FORSLAG TIL ÆNDRINGER EFTER HØRING

FORSLAG TIL LOKALPLAN JERNBANEBYEN OG KOMMUNEPLANTILLÆG

Tegning 5b1 Bebyggelsens omfang og placering I, II, VI

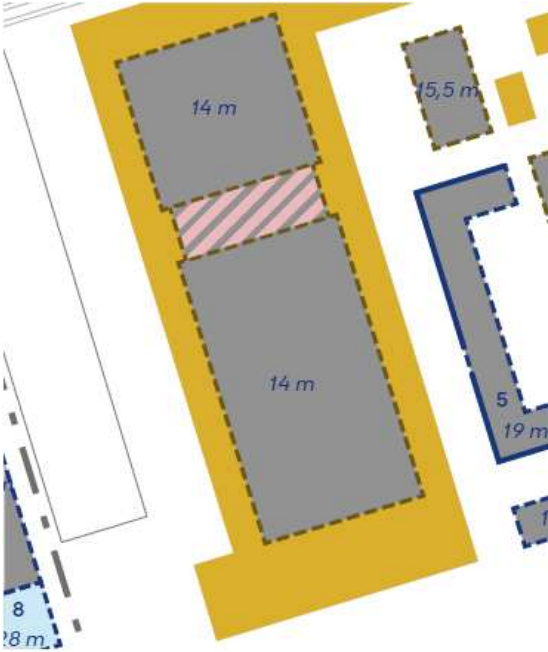
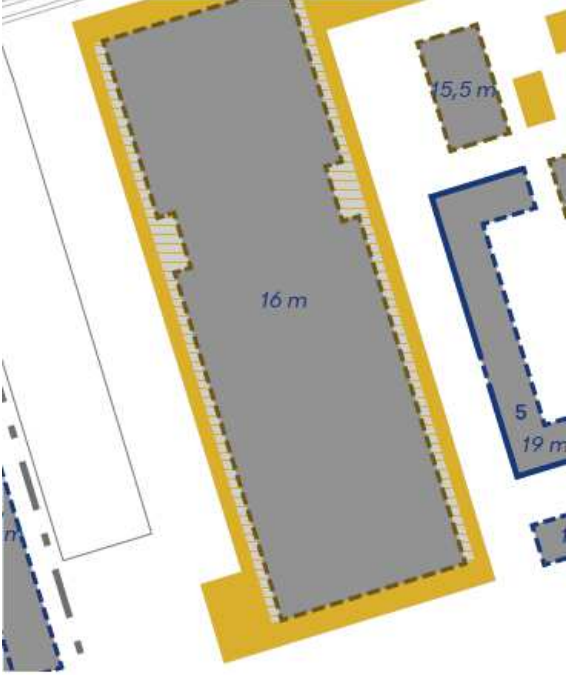
Byggefelt nord for plejehjem foreslås reduceret med 5 m mod plejehjemmet, så det tilsvare ønsket projekt.

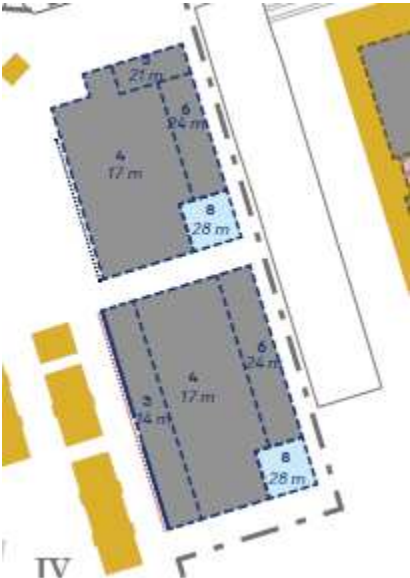
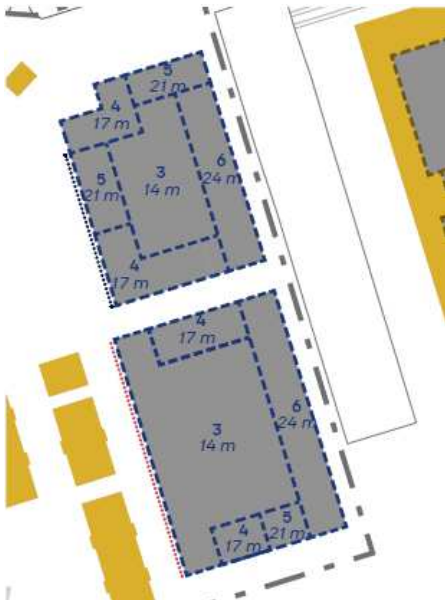
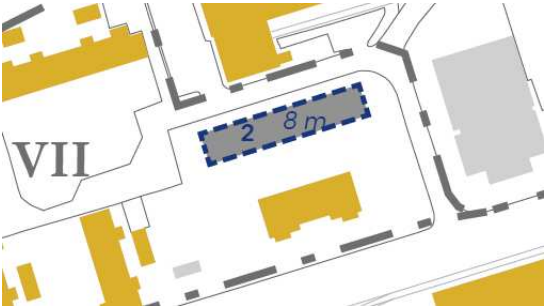
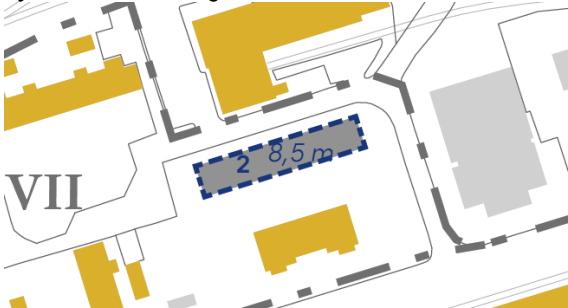
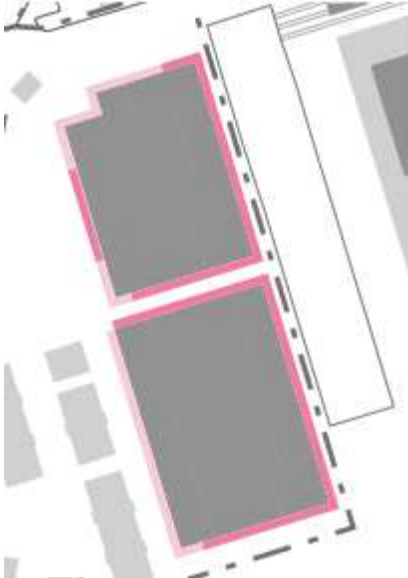
Den maksimale højde øges til 28 m for at muliggøre ønsket projekt med fire sadeltage. Der fastlægges en gesimshøjde på højst 21 m på bygnings langsider for at sikre lysforhold i vævet.

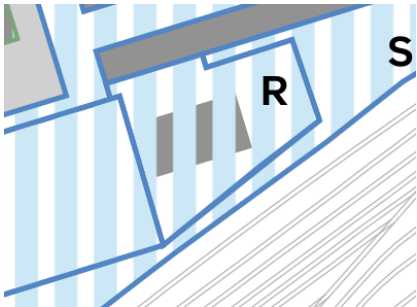
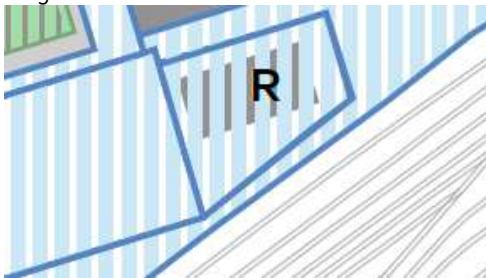
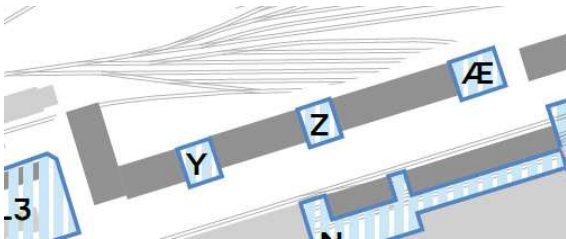
128.	Tegning 5b3. Bebyggelsens omfang og placering. IV, V, VII  Ændring på baggrund af undersøgelse af skolens volumenbehov.	Byggefelt for ny påbygning i Vognværkstedet udvides siderne og højde øges fra 14 til 16 m og byggefelt for påbygning udvides mod nord og syd. mhp. at sikre rummelighed til skolens funktionsbehov. Der muliggøres sammenbygning over passagen. Der tilføjes signatur, hvor shedtag kan fjernes. 
129.	Tegning 5b3. Bebyggelsens omfang og placering. IV, V, VII  Ændring på baggrund af høringssvar	Højde på bygning nord for Vognværkstedet reduceres, så bygningen højst må være 4 etager/15 m.

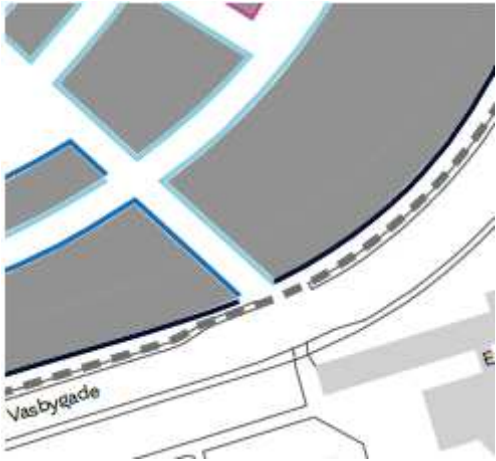
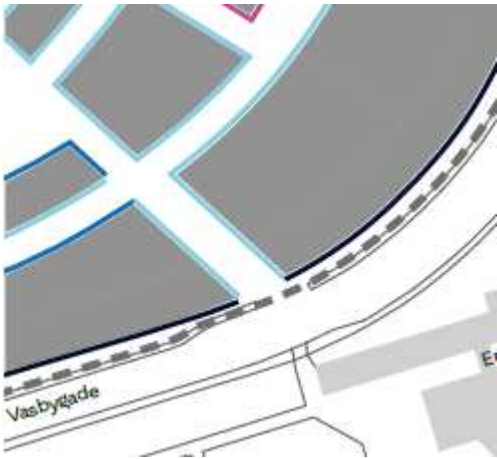
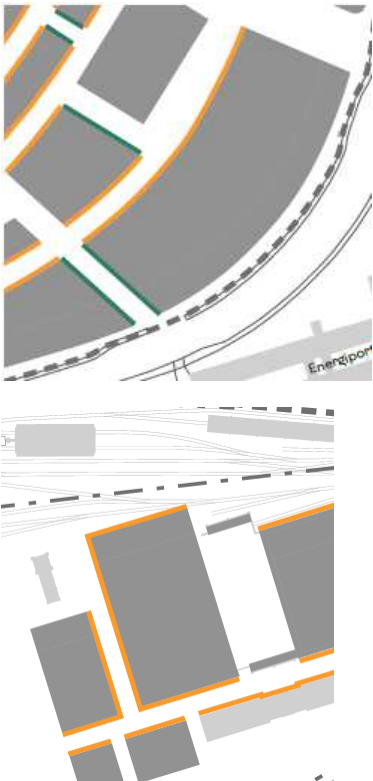
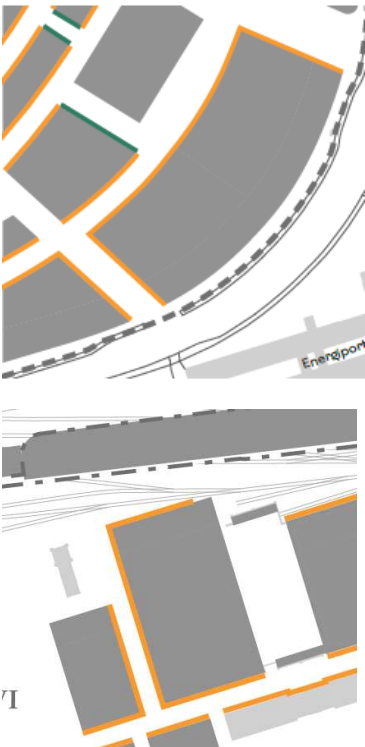
130.	Tegning 5b3. Bebyggelsens omfang og placering, IV, V, VII  Ændring på baggrund af TMU ændringsforslag vedr. lukkede karréer	Punkthuse udgår af de to nordligste byggefelter i område IV for at understøtte, at bebyggelsen etableres som lukkede karréer. Højder justeres mhp. at muliggøre en fleksibilitet til at reducere bebyggelse i gårdrum og til evt. at undlade punkthuse i karré syd for. 
131.	Tegning 5b3. Bebyggelsens omfang og placering, IV, V, VII,  Ændring på baggrund af høringssvar	Der muliggøres en højde på op til 8,5 m for ny bygning i Den Gule By for at muliggøre bedre udnyttelse af overetagen.

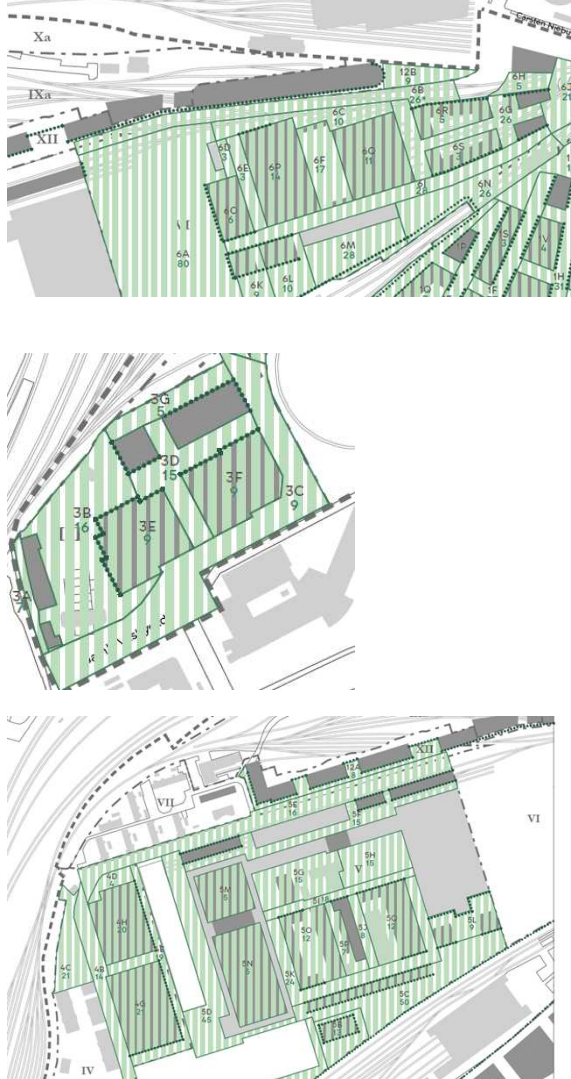
138.	Tegning 6a1 og 6b3. Bebyggelsens ydre fremtræden. I, II, VI, XII og IV, V, VII og XII Ændring på baggrund af tilføjelse af ny, støjafskærmende randbebyggelse	Der tilføjes facader for ny støjafskærmende randbebyggelse og p-hus. 
139.	Tegning 6a3. Bebyggelsens ydre fremtræden. IV, V, VII  Konsekvensrettelse af, at der ikke muliggøres punkthuse mhp. at byggeriet etableres som lukkede karréer.	Facade h fjernes i de nordligste byggefeltet, da der ikke muliggøres punkthuse i disse to byggefelter.

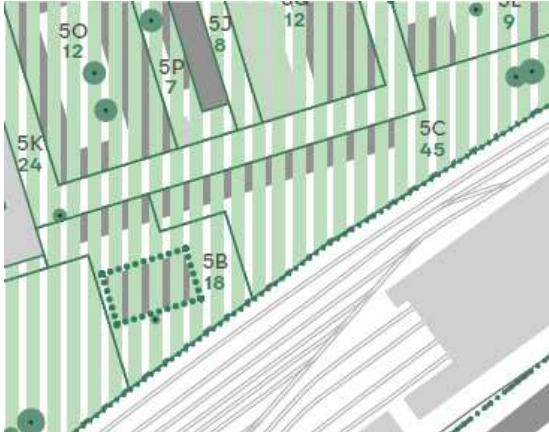
140.	Tegning 6b1. Tilbagetrækninger, I, II, VI  Ændring på baggrund af høringssvar og konsekvensrettelse af ændring af byggefelt.	Krav om tilbagetrækninger fjernes, da der ikke muliggøres fladt tag. 
141.	Tegning 6b2. Tilbagetrækninger, IV, V, VII  Ændring på baggrund af opfølgning på ændringer af Vognværkstedet	Der tilføjes tilbagetrækning på stangbebyggelse nord for Baneparken og højde øges til 19 m, da der nu kun muliggøres boliganvendelse i byggefeltet, og derfor muliggøres 5 boligetager.

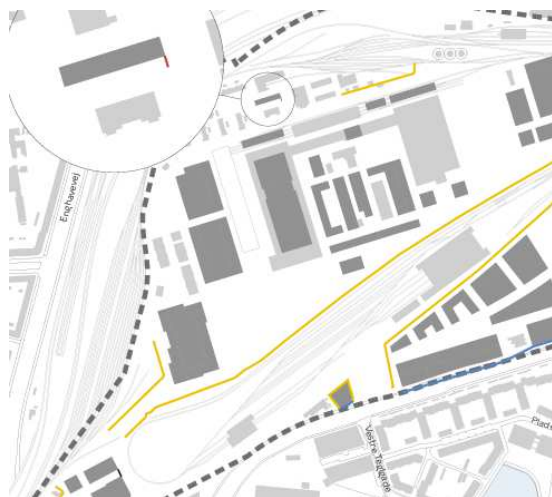
147.	Tegning 7a Byrum  Ændring på baggrund af høringssvar	Stiforbindelse c mellem byrum L2 og L3 fjernes. Stiforbindelse d benævnes i stedet stiforbindelse c som konsekvensrettelse. 
148.	Tegning 7a Byrum  Ændring på baggrund af høringssvar	Der tilføjes markering af zone for placering af sti gennem Vasby Have. 
149.	Tegning 7a Byrum  Ændring på baggrund af opfølgning på ændringer af Vognværkstedet.	Afgrænsning af byrum R ændres, fordi daginstitution i stangbebyggelse nord for lægges ind i Vognværkstedet 
150.	Tegning 7a Byrum Ændring på baggrund af tilføjelse af ny, støjafskærmende randbebyggelse langs Otto Busses Vej	Der tilføjes nye byrum, Y, Z og Æ mellem bygnin- ger i ny, støjafskærmende randbebyggelse.
